中深度処分対象廃棄物の放射能濃度決定方法に係る
日本原子力学会標準の技術評価に関する検討チーム
第2回会合における日本原子力学会への説明依頼事項に対する回答（追加分）
（案）

2021年10月20日時点版
（一社）日本原子力学会
標準委員会

図 1 1群実効核反応断面積ライブラリの作成フロー

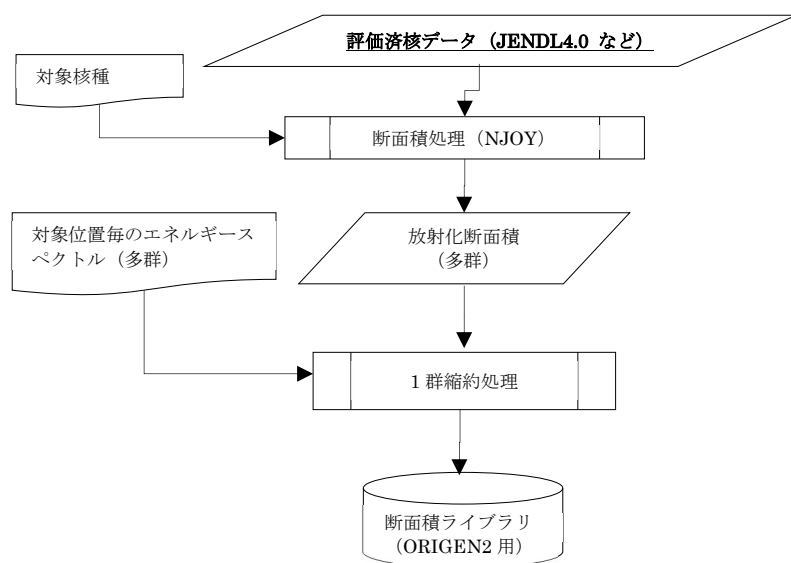
7. 「5.2.1 理論計算法の種類」には、「点推定法」と「区間推定法」が規定されています。
- (1) 「点推定法」と「区間推定法」の使い分けについて、「附属書A（参考）理論計算法の適用方法及び手順」の「A.1.3 STEP2:評価方法の選択」に「例えば、評価対象とする放射化金属等の詳細情報が特定されない場合、区間推定法の選択が適切である」とありますが、より具体的に、それぞれの手法を選択する場合の判断基準を説明してください。
- (2) 「A.3 放射化計算コードの例」に5種類のORIGENコードが挙げられていますが、それぞれの特徴と使い分けについて説明してください。また、各コードに内蔵される断面積ライブラリのもととなる核データとその処理方法について説明してください。
- (3) 「A.3 放射化計算コードの例」に「評価対象とする放射化金属等を照射する中性子スペクトルを反映した断面積をユーザーが準備する」とありますが、具体的な設定方法について説明してください。

「評価対象とする放射化金属等を照射する中性子スペクトルを反映した断面積をユーザーが準備する」については、ORIGEN2 コードシリーズの手順です。ORIGEN2 コードシリーズについては、炉内で照射される放射化金属等（制御棒、バーナブルポイズン棒などの運転中廃棄物）に対しては、前述の炉内の燃料領域のスペクトルで縮約された 1 群実効核反応断面積ライブラリが使用できますが、燃料領域以外など中性子スペクトルが異なる位置の放射化金属等（バッフルなどの解体廃棄物）に対しては、当該位置の中性子スペクトルを反映した 1 群縮約断面積を準備する必要があります。断面積の作成フローを下図に示します。
